РУЧКИ СЪЕМНЫХ ПРЕСС-ФОРМ

Handles for loose press-moulds.
Construction and dimensionsГОСТ
20933-75Взамен
МН 1497-61

Изменение № 1 ГОСТ 20933—75 Ручки съемных пресс-форм. Конструкция и размеры

изменение № 2 ГОСТ 20933—75 Ручки съемных пресс-форм. Конструкция и размеры

Черт. 2

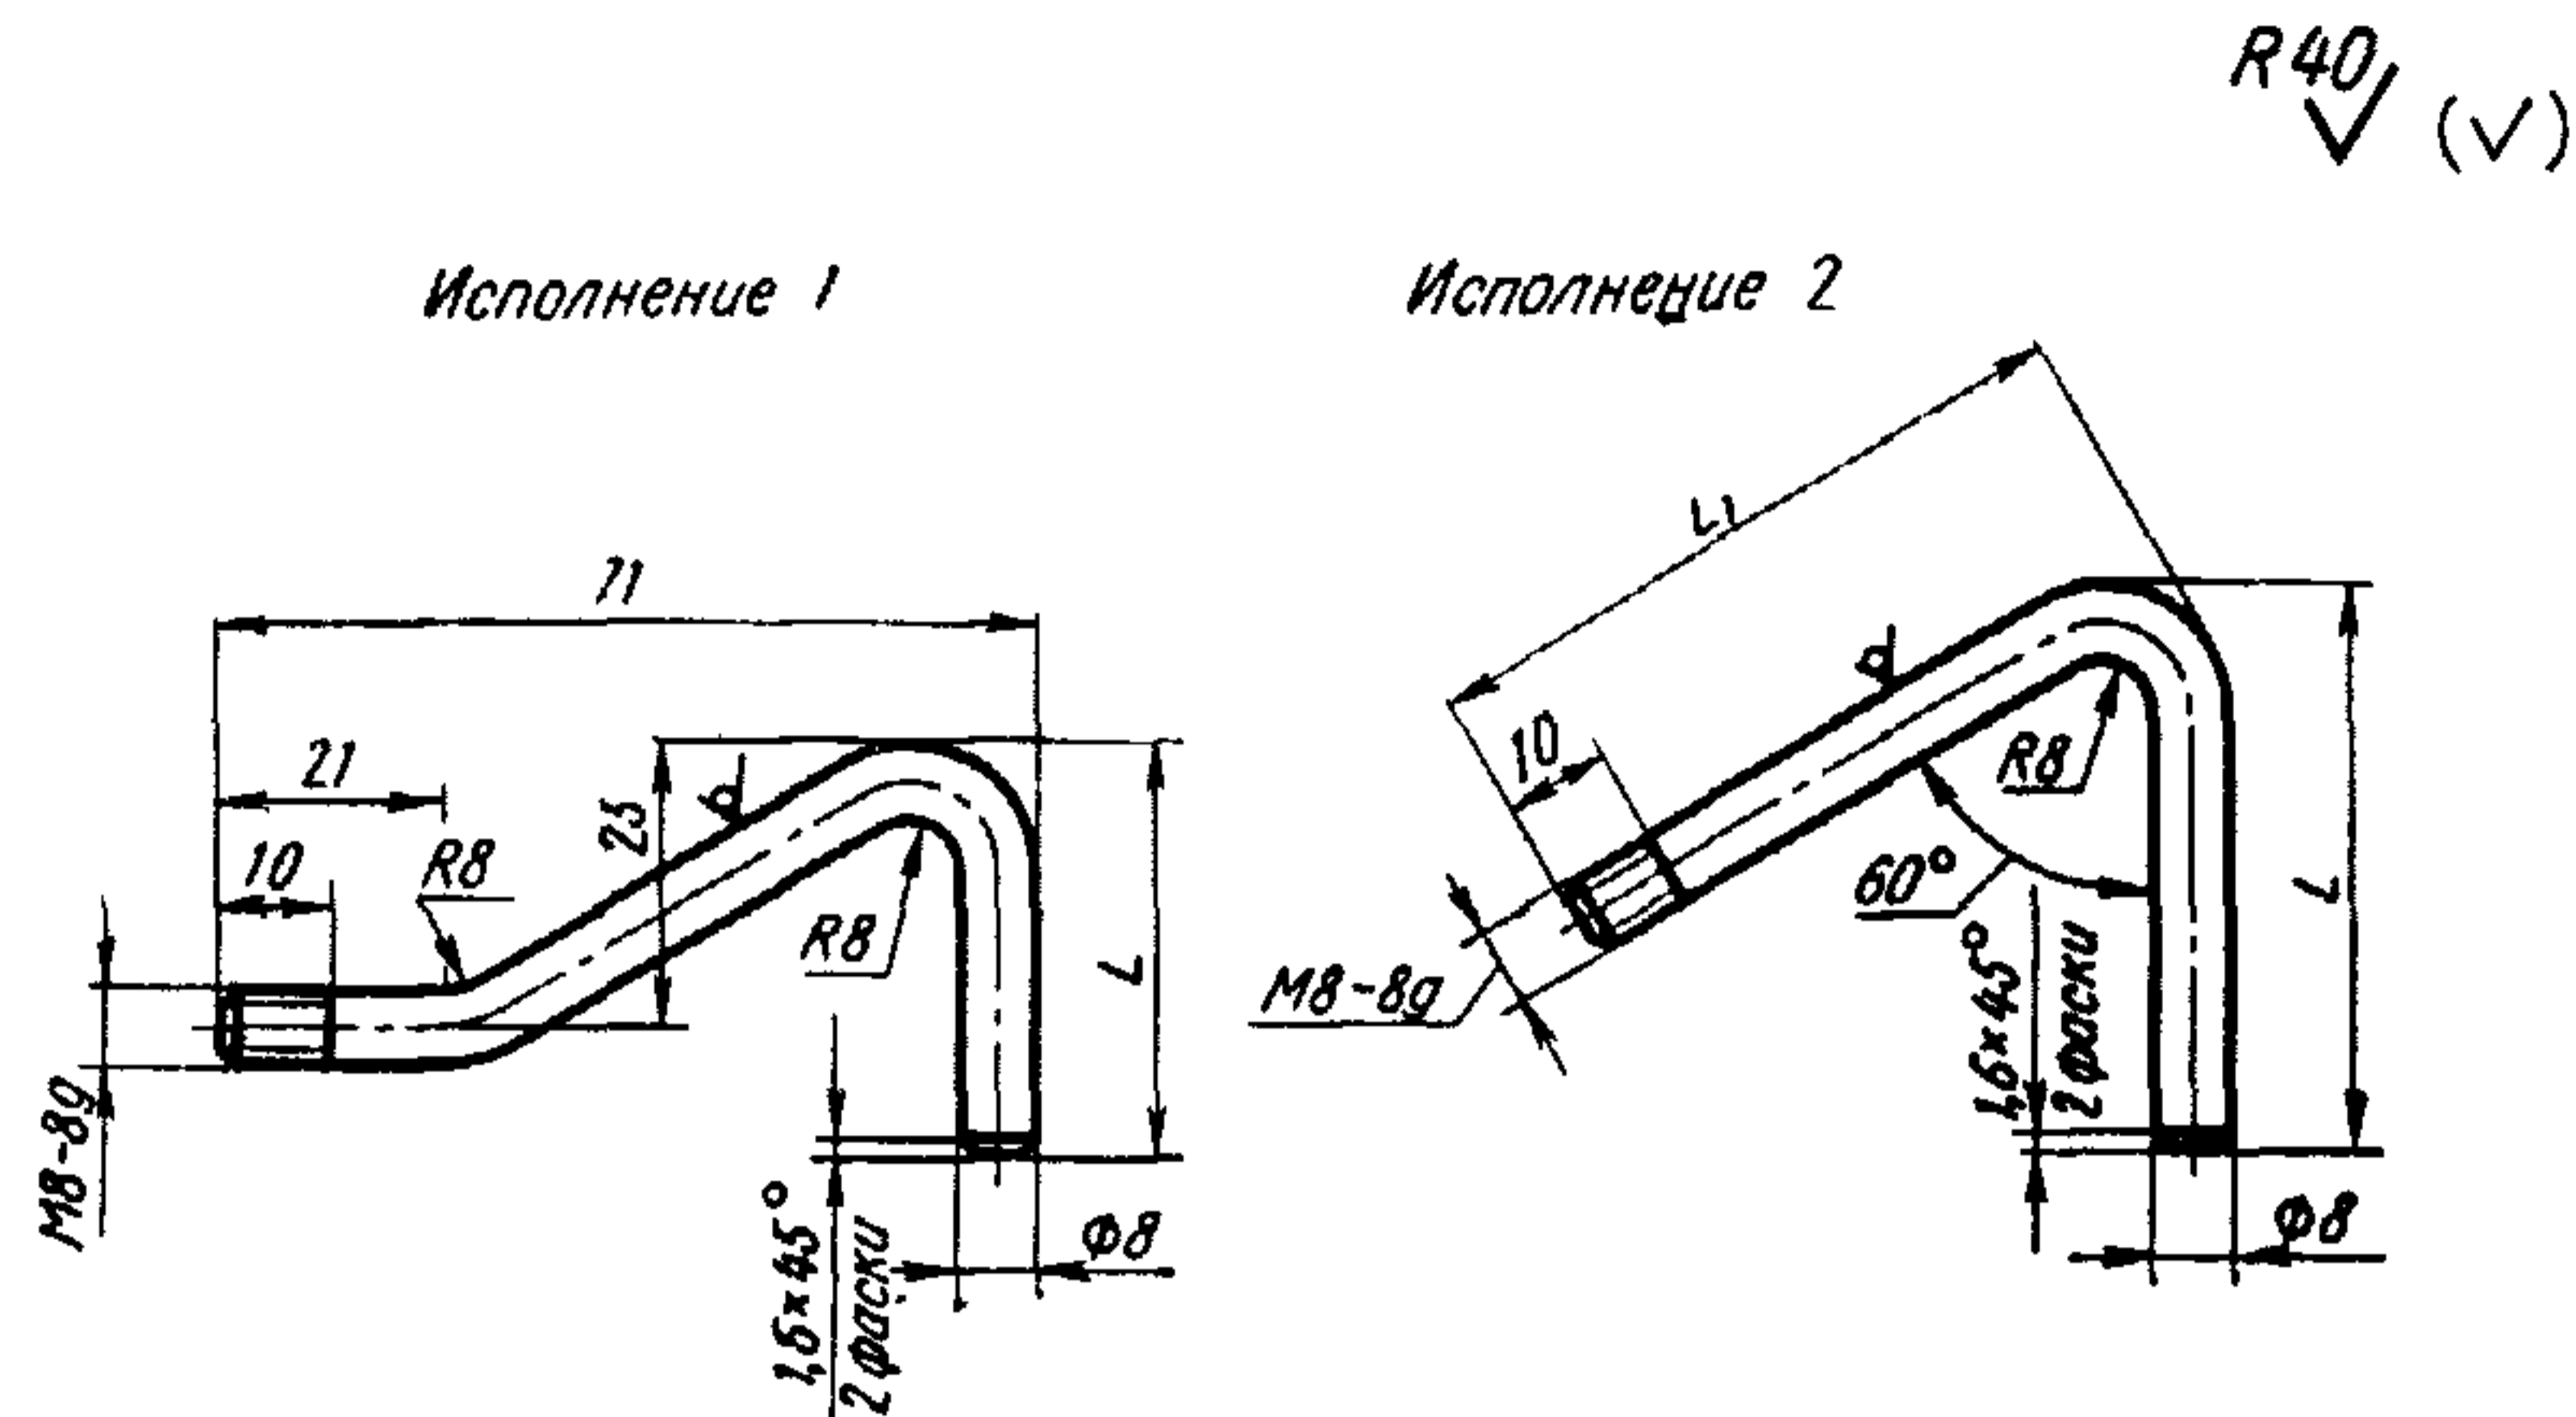
Пункт 2.2. Заменить ссылку: ГОСТ 7417—57 на ГОСТ 7417—75.

чертежи 2, 3. Заменить обозначения: $\sqrt[Rz80]{ 12,5 }_{ на } \sqrt[Rz40]{ 6,3 }_{ на } \sqrt$,

Черт. 3

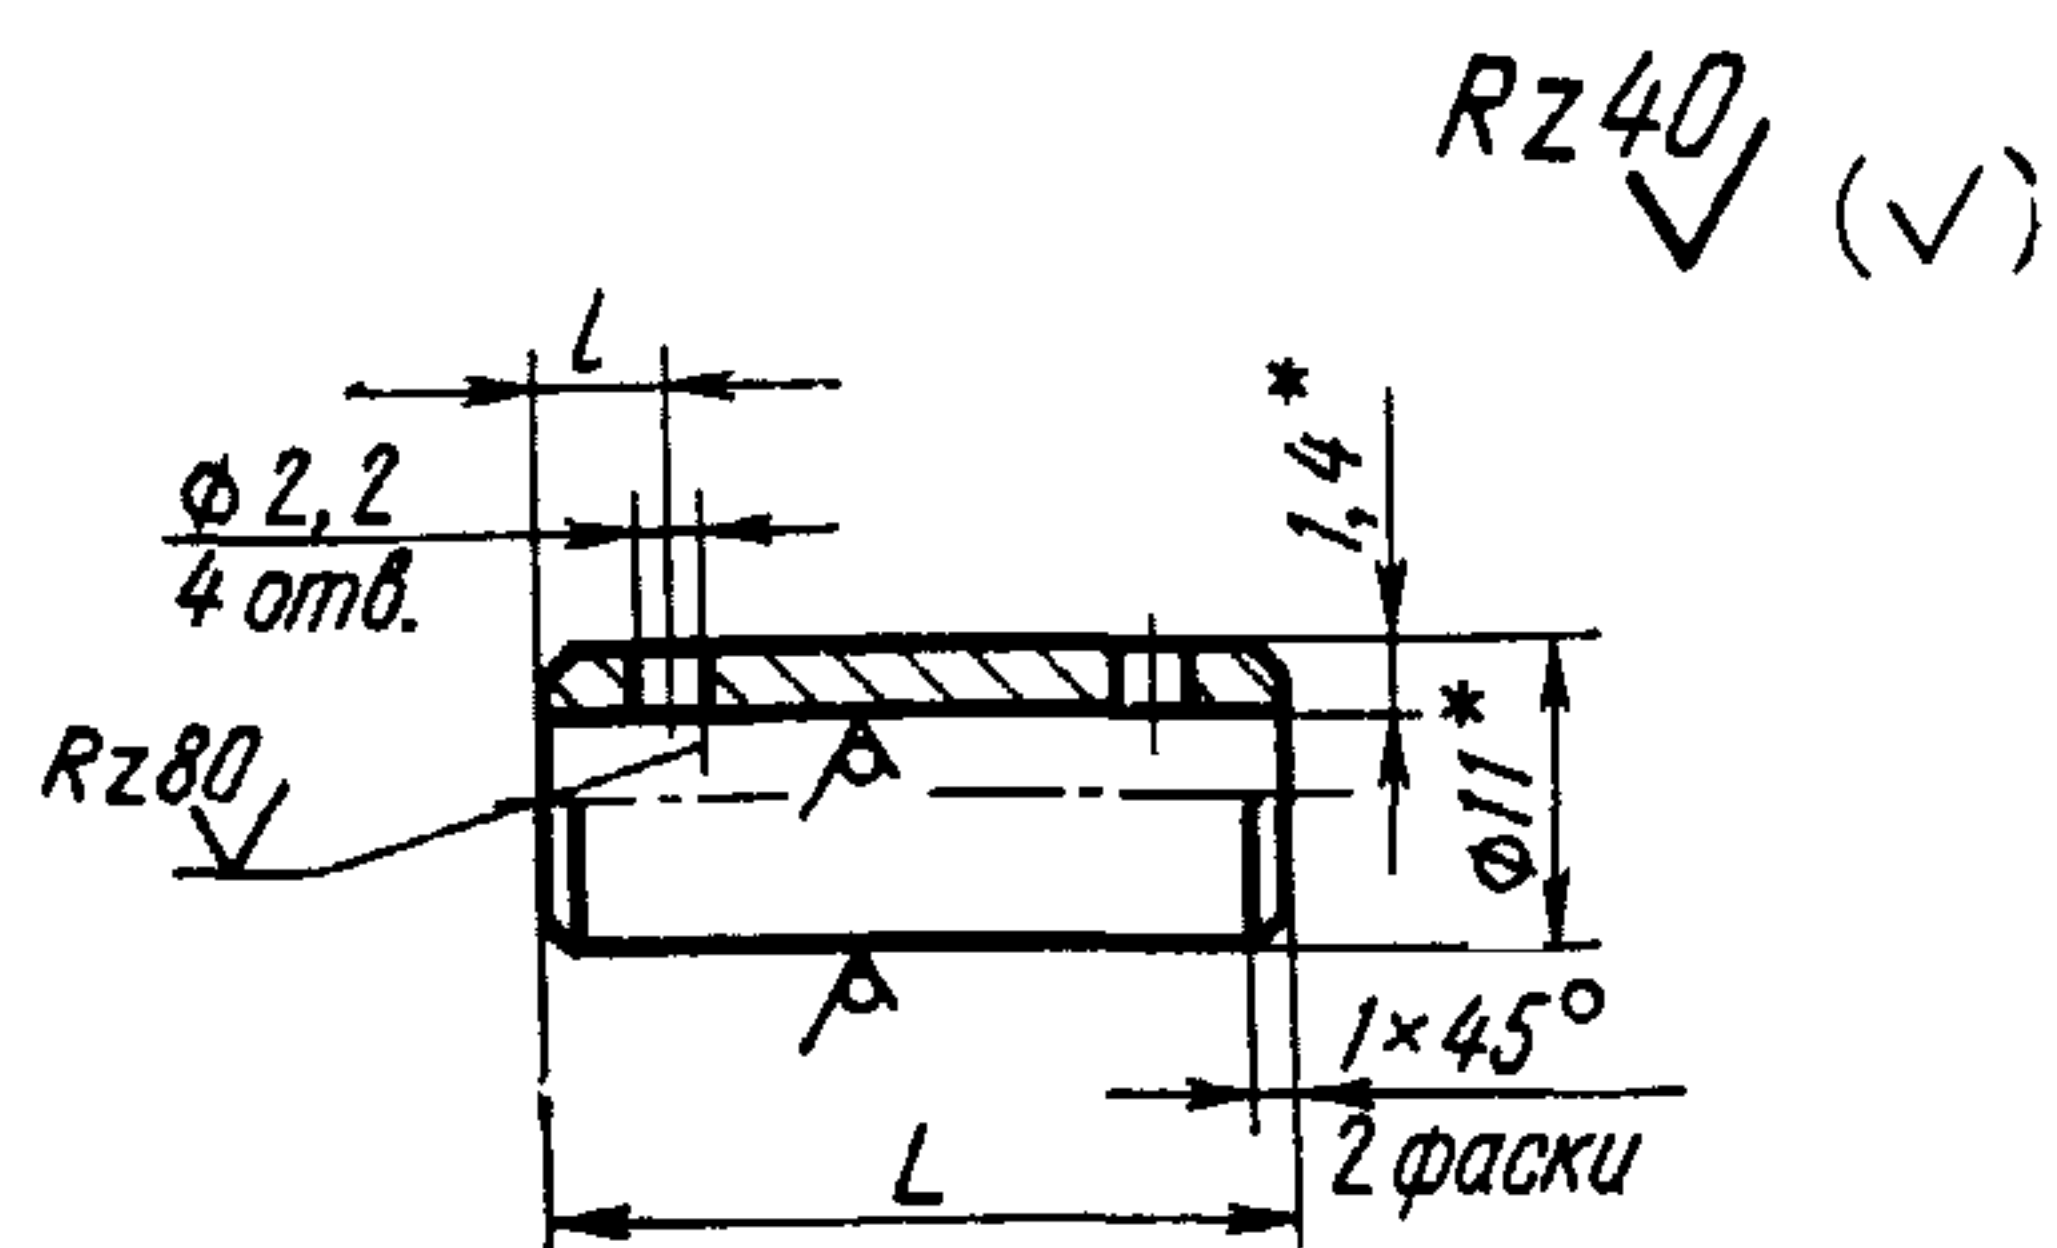
Пункт 3.2 изложить в новой редакции:

«3.2. Материал — труба $\frac{11 \times 1,4 \text{ ГОСТ } 8734-75}{\text{Б } 20 \text{ ГОСТ } 8733-74}$ ».
